Espediente promovido á instancia de
D. José M.^o de Lorenzo, en solicitud de li-
cencia para aumentar un tercer piso á
su casa Calle del Sacramento n.^o 3 y 5.

Plano en que se manifiesta por medio de las líneas de tinta rosada el recrecimiento de un tercer piso, que D. José María Lercano trata construir en las casas de su propiedad, señaladas en la calle del Sacramento con los números 3 y 5, manzana 886.

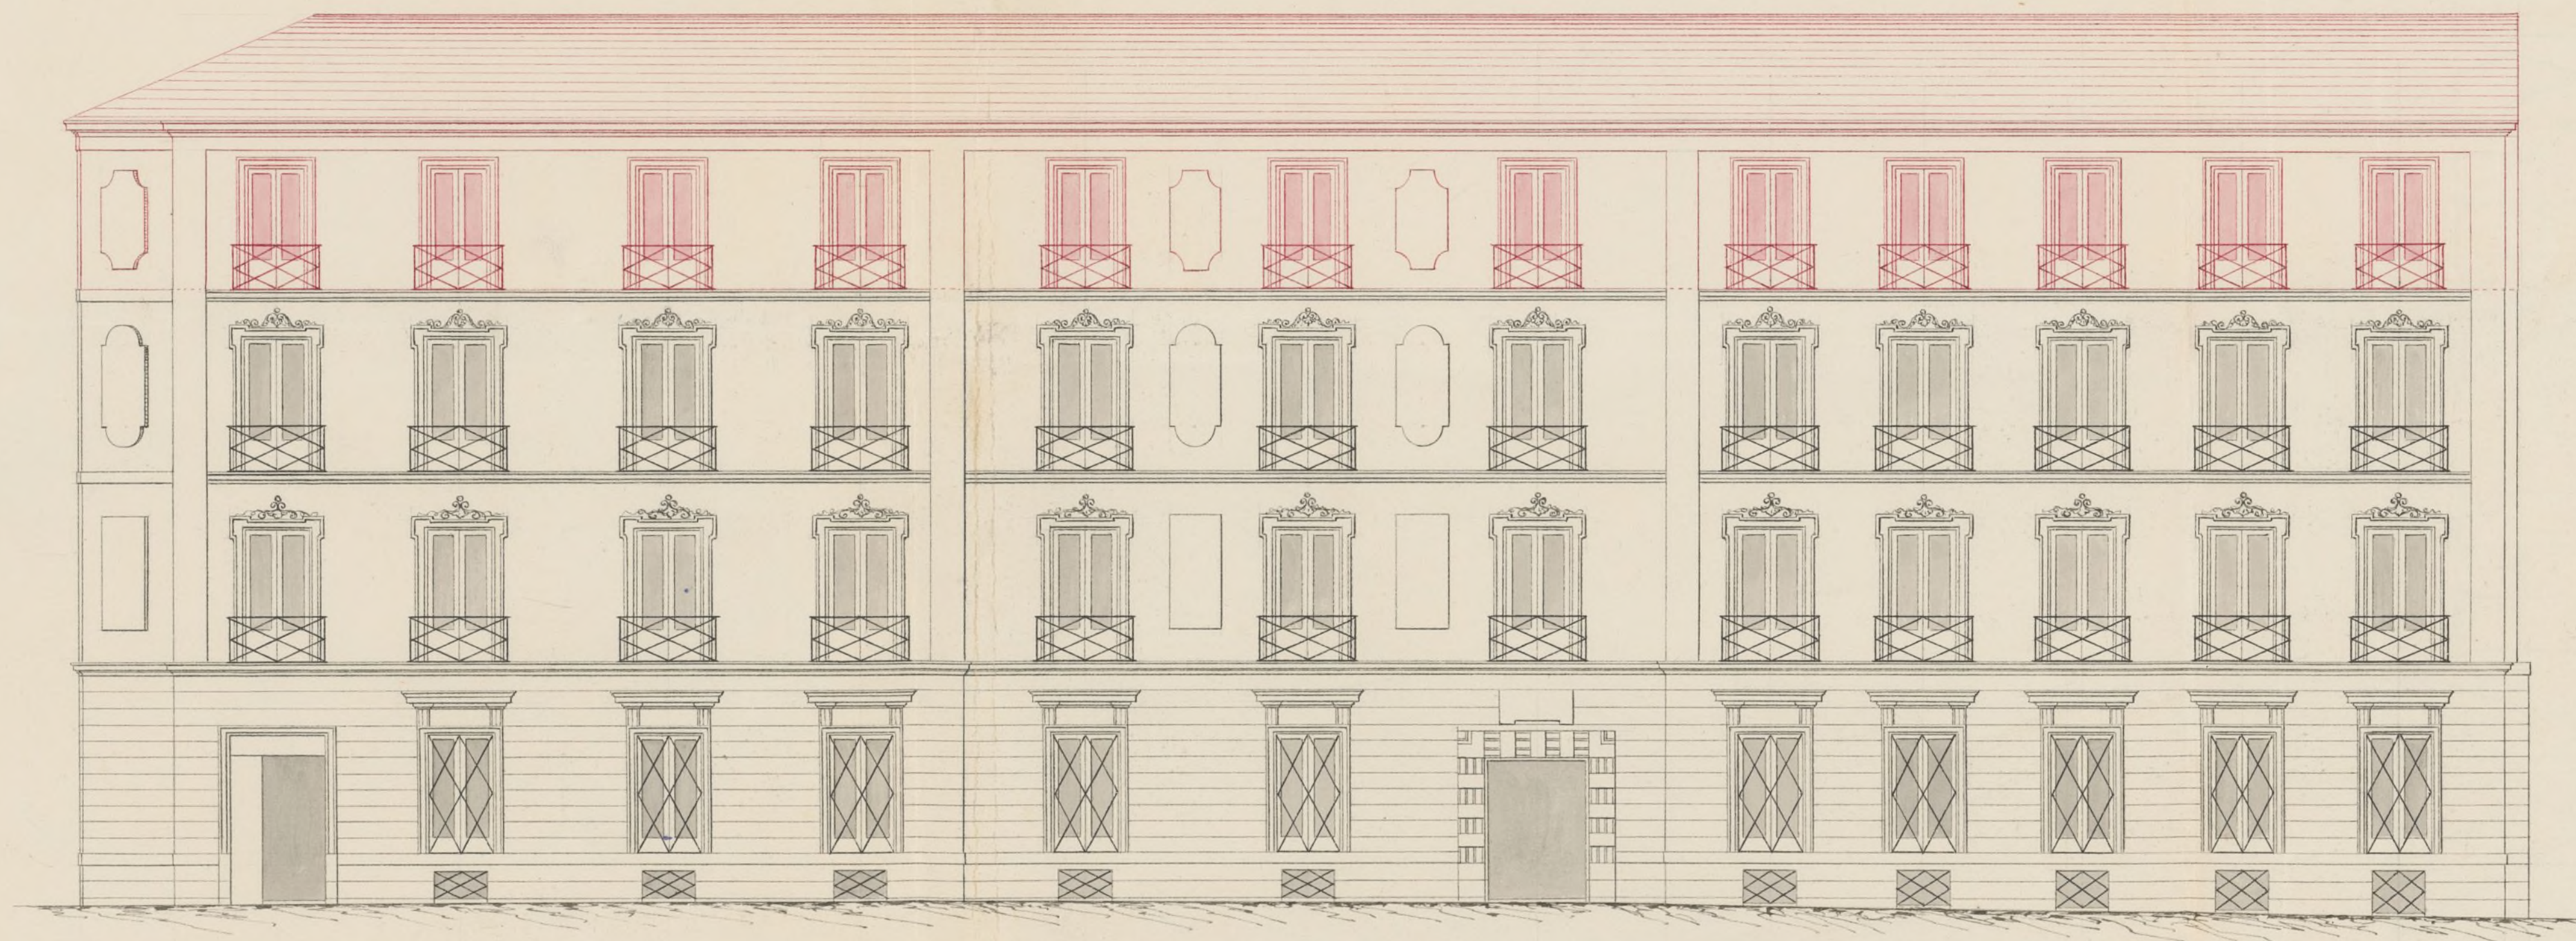
Enterado de la instancia que motiva el acuerdo de V.E. que antecede, así como del diseño que la acompaña, procedi' seguidamente a reconocer la casa Calle del Sacramento num.^{os} 3 y 5. nuevos con vuelta a' la del Bolo, habiendo visto que esta finca se halla en buen estado de solidez, cuya circunstancia favorable me pone en el caso de opinar porq.^{ta} se conceda la licencia necesaria para la erección del piso tercero q.^{se} se quiere añadir a' los que ya tiene la casa; mas esto es en la inteligencia de que la Calle del Sacramento quede de segundo orden en la nueva alineación, en cuyo caso habrá de reformarse en obra la elevación que se figura en el diseño, pues que en este escede de los Sesenta y cuatro pies y siete pulg.^s que puede tener la casa siendo como he dicho la Calle de segundo orden.

Con arreglo a' lo manifestado, en la ejecución de la obra se observaran las reglas siguientes. Na al-
tura de segundo orden no excederá en el revuelto por la Calle del Bolo de la línea que se fija en la solitud o sean Cuarenta y tres pies y cuarta; el muro cuerpo será de fabrica de ladrillo así como los arcos de las ventanas, coronando el todo con alero o cornisa con su canalón correspond.^{te}, del cual deberán partir las bajadas de plomo que emborndan

en el grueso de la pared dirijan las aguas de lluvia
a la alcantarilla; que los nuevos valones no excedan
en su vuelo o salida de pie y medio los del piso principal,
uno los del segundo y medio los del tercero; y por
ultimo que el reboco se haga decentemente figurando
un sistema regular de construccion y pintando
las puertas de lla de color claro al oleo. X

El Arquitecto municipal, atendida la
solidez de las fincas, no halla inconsue-
niente en que se le permita levantar el
tercer piso, siempre que la calle del Sacra-
mento quede de segundo orden en la nue-
va elevación, en cuyo caso habrá de re-
formarse en obra la elevación que se figu-
ra en el diseño, pues que en este excede de
los 64 pies y 4 pulgadas que puede tener la

cesaria para el aumento de piso que se pretende; pero
a calidad de reformar en obra la elevacion que se
figura en el diseño, por exceder en este a los 64. pies
y 7. pulgadas que puede tener la casa, considerada
como a 2.^o orden; de sugerrse en lo demas al pla-
no, de ejecutar la obra bajo direccion de Profesor y de
obtener las reglas leg.^{tas}.
